NAM Nederlandse Aardolie Maatschappij B.V.

Betreft: Aanvraag vergunning uitrit toegangsweg locatie Ternaard-200

Aanvulling aanvraag omgevingsvergunning uitrit Ternaard-200 locatie

Datum: 28-10-2020

Bijlage 1

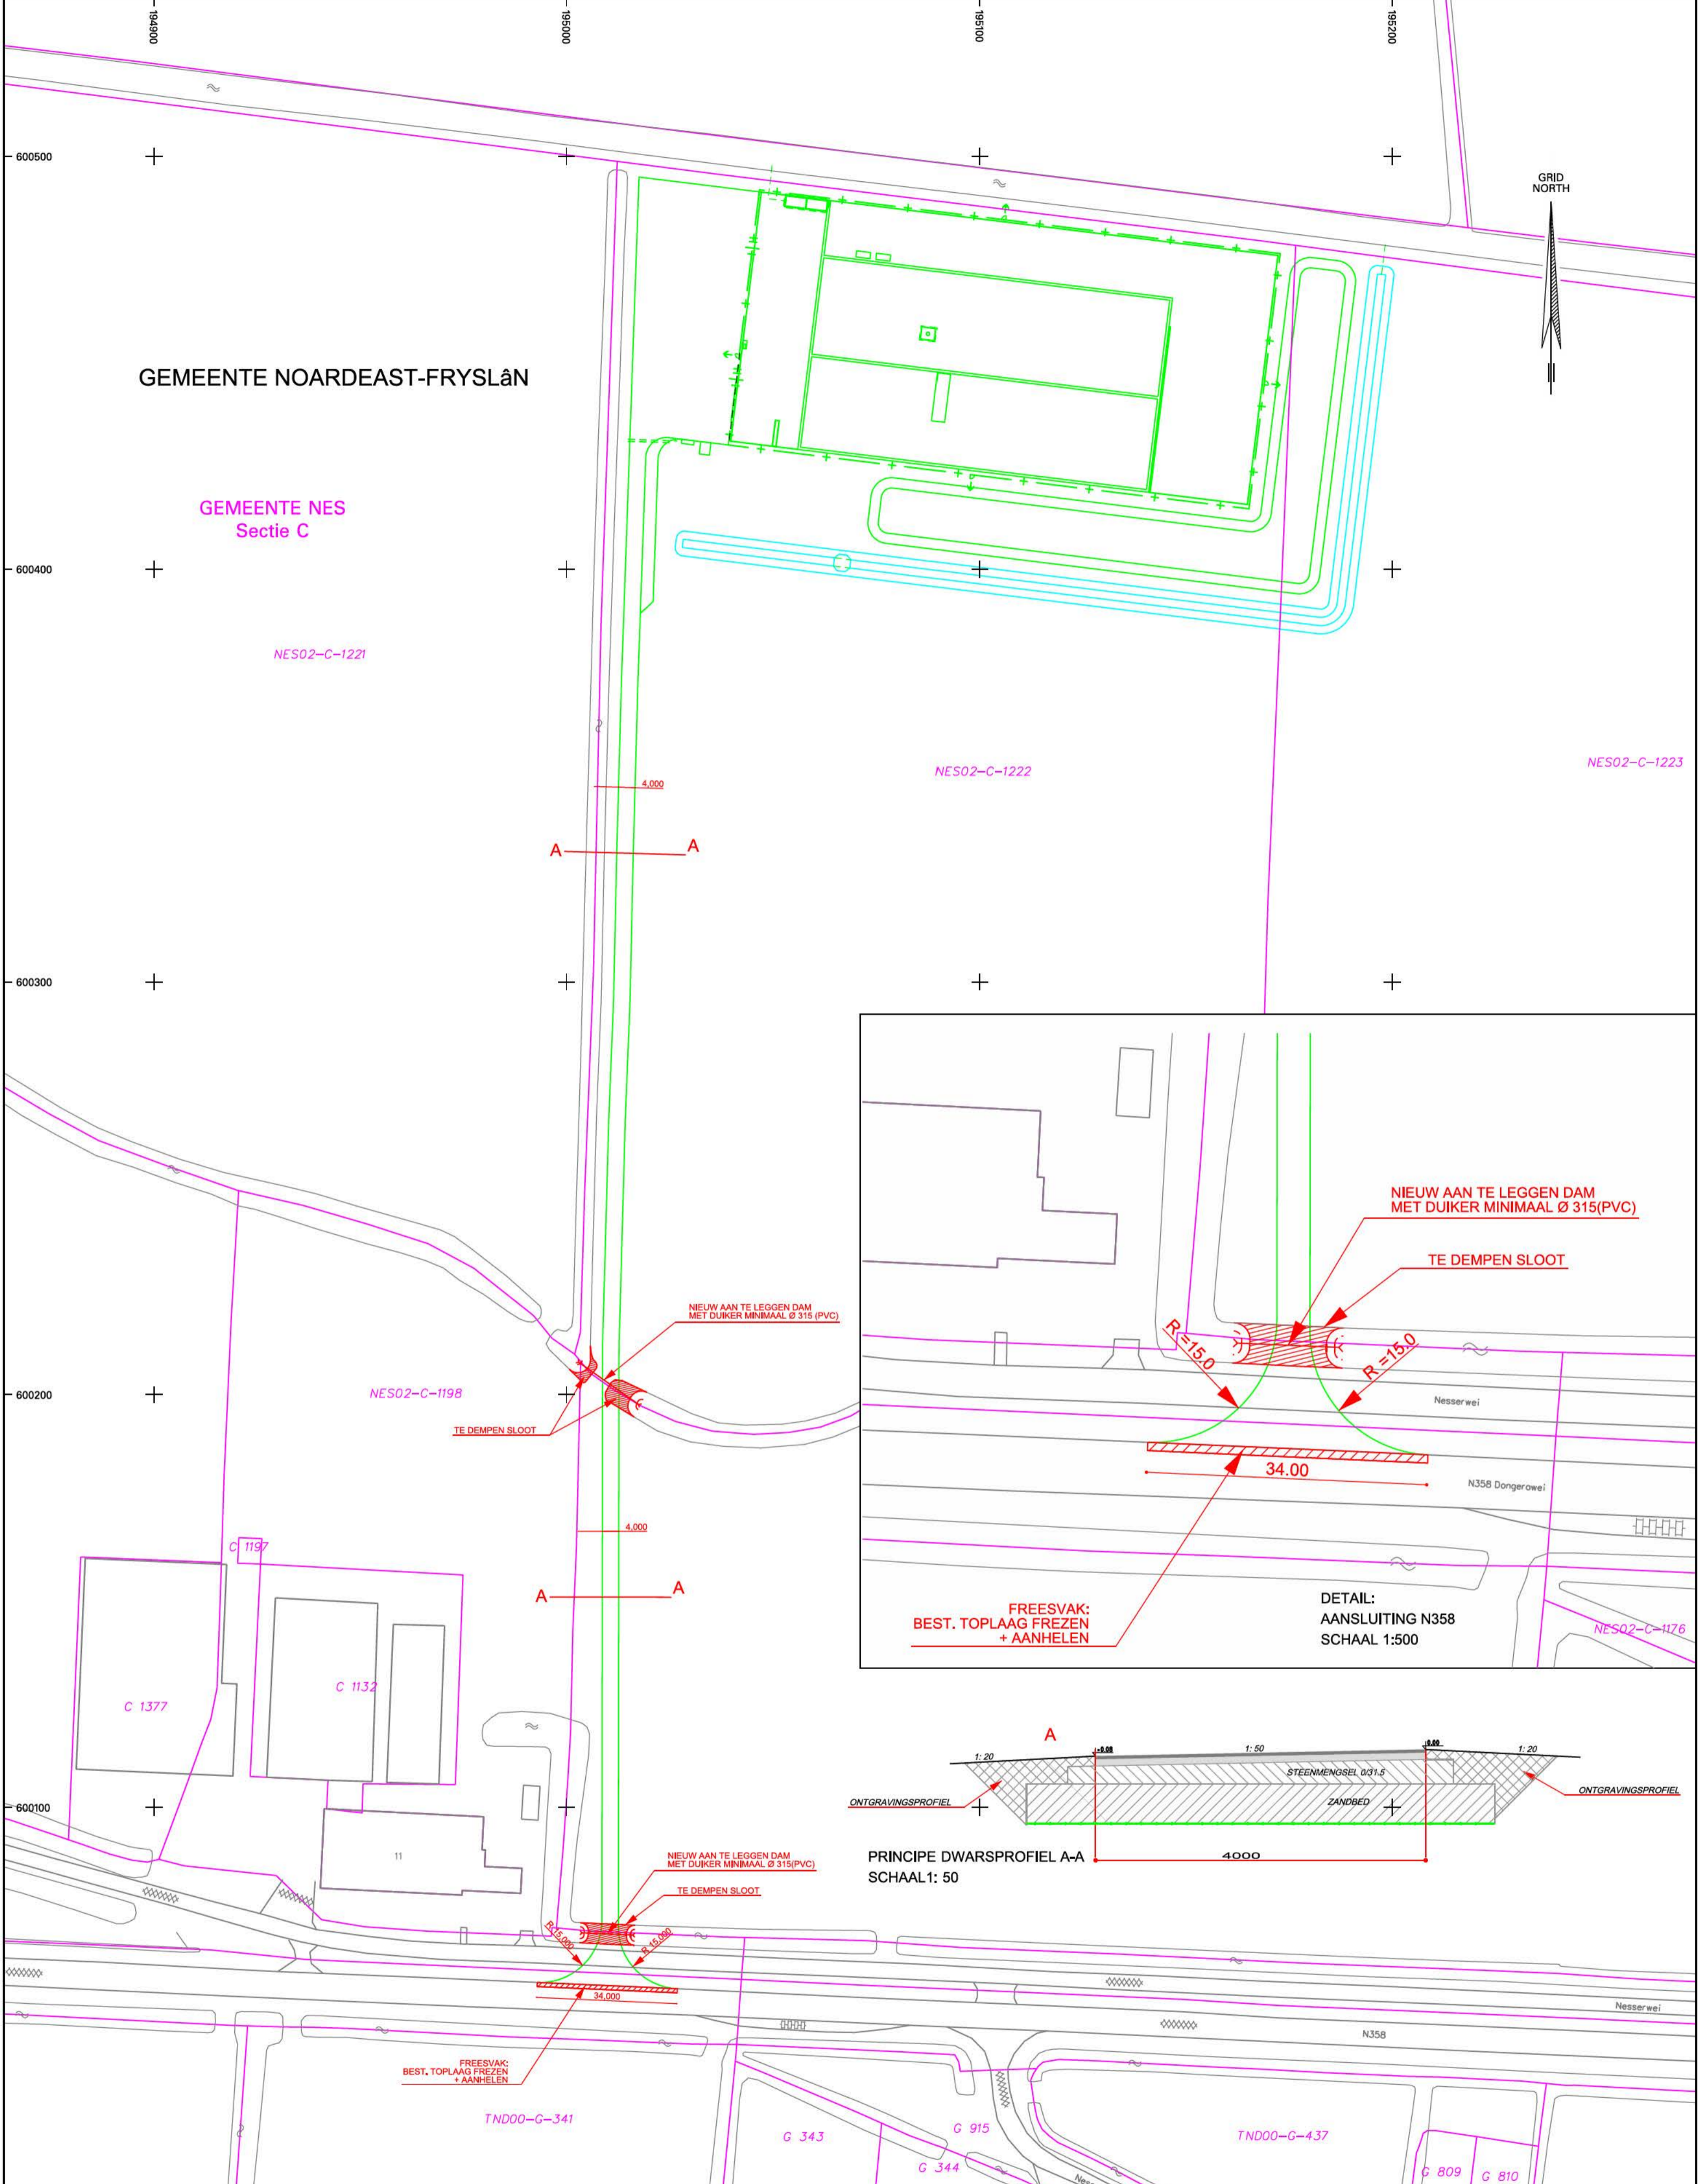
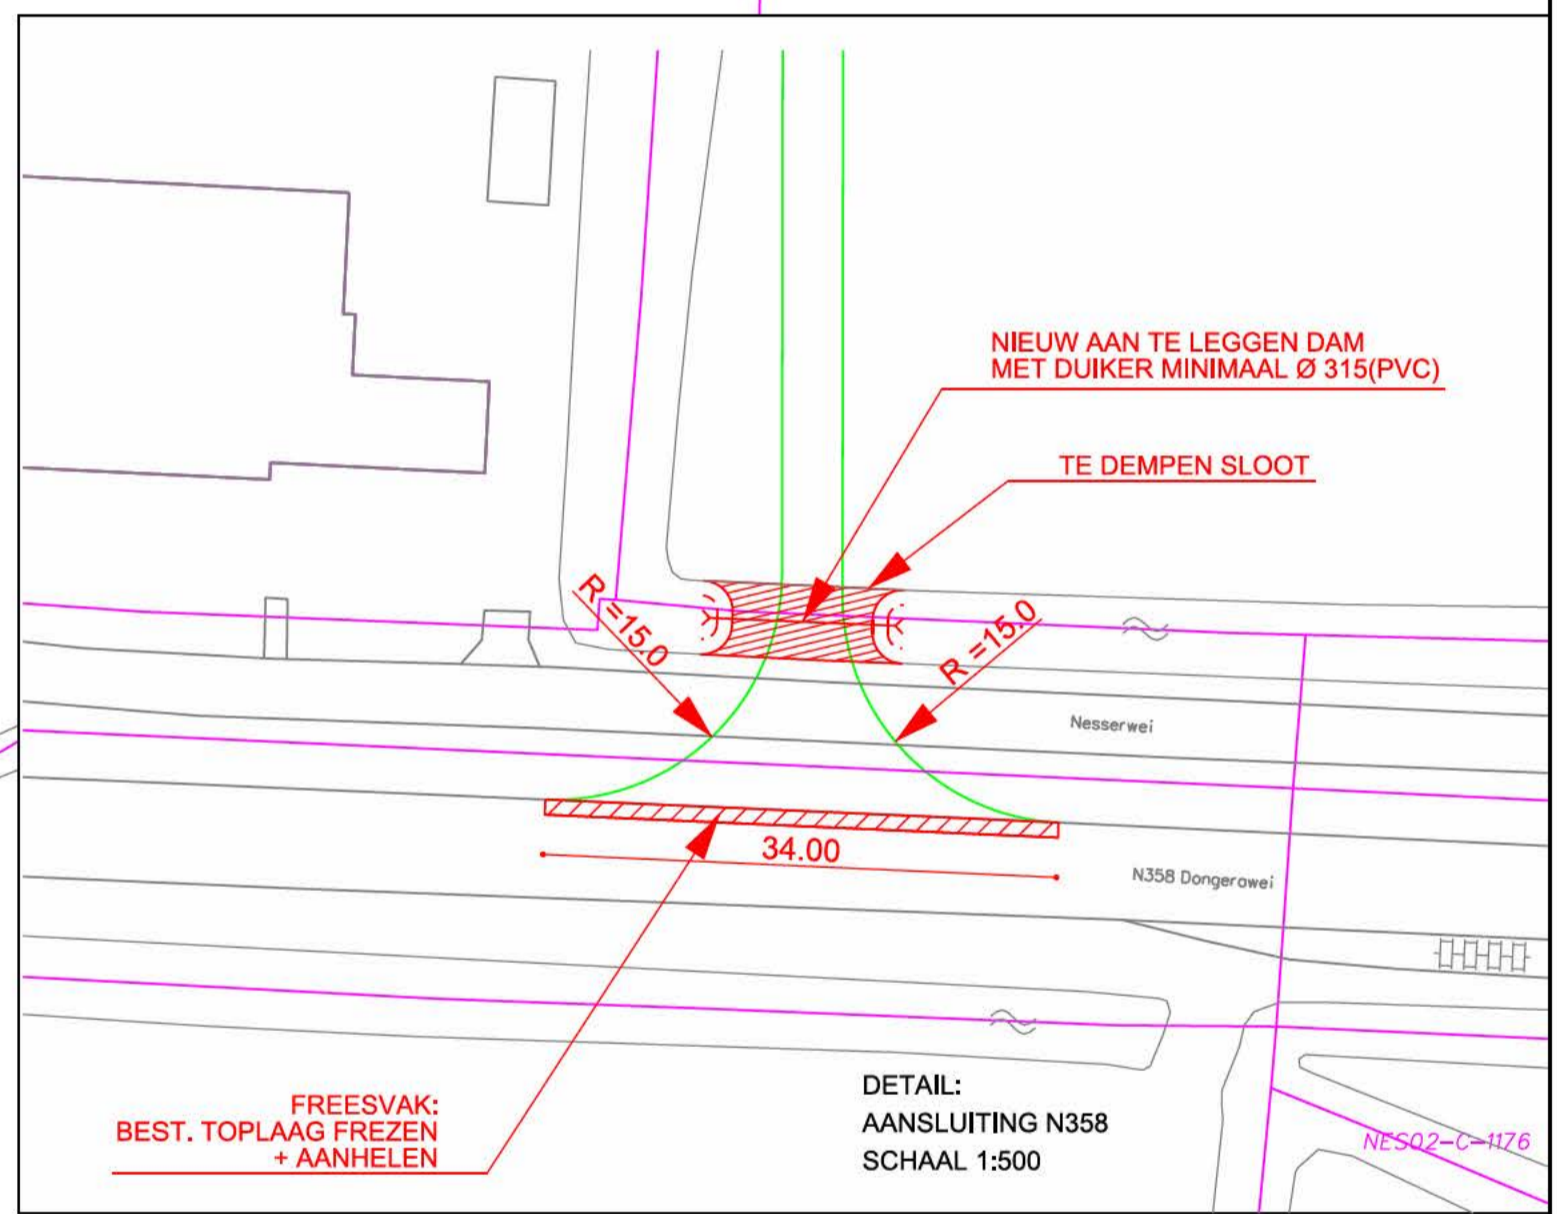
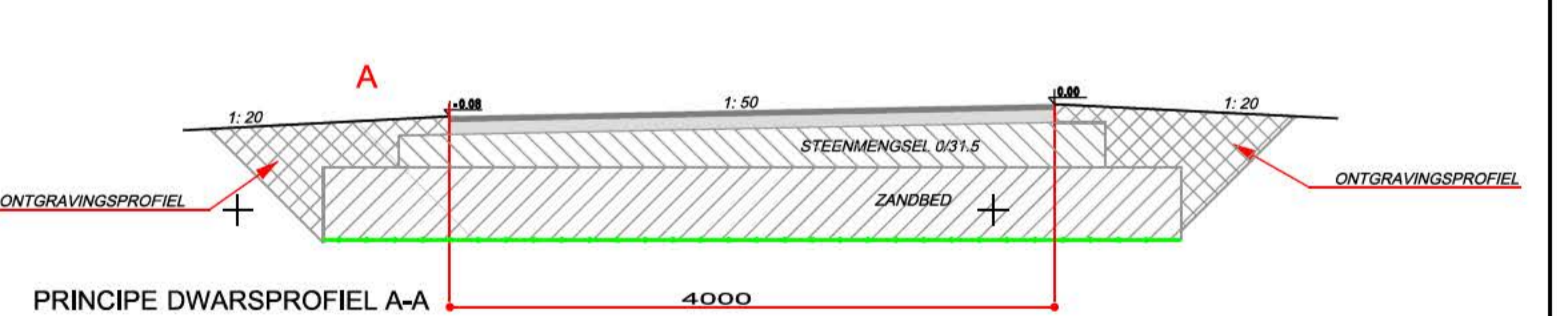
Alleen aan de Oostzijde een boogstraal $R=15.0$ of $R=20.0$; Dat de uitweg aan de oostkant een boogstraal 20 zal hebben, behalve als aanvrager nadrukkelijk bevestigt dat de uitweg alleen door vrachtauto's met meesturende achterassen wordt gebruikt.

Aan de Westzijde een vleugel van 3 meter.

Ter hoogte van het fietspad aan beide zijden haaietanden.

Bij het oprijden van de provinciale weg N358 haaietanden.

Verder is het telpunt nog een aandachtspunt wat er zit: dat mag niet beschadigd worden.

Reactie NAM: Tekening aangepast, boogstraal $R=20.0$.

Reactie NAM: Tekening is aangepast, nu aan de Westzijde een vleugel van 3 meter.

Reactie NAM: Haaietanden zijn toegevoegd op de tekening.

Reactie NAM: Haaietanden zijn toegevoegd op de tekening.

Reactie NAM: Voorafgaand en tijdens de uitvoering zal hier rekening mee worden gehouden.
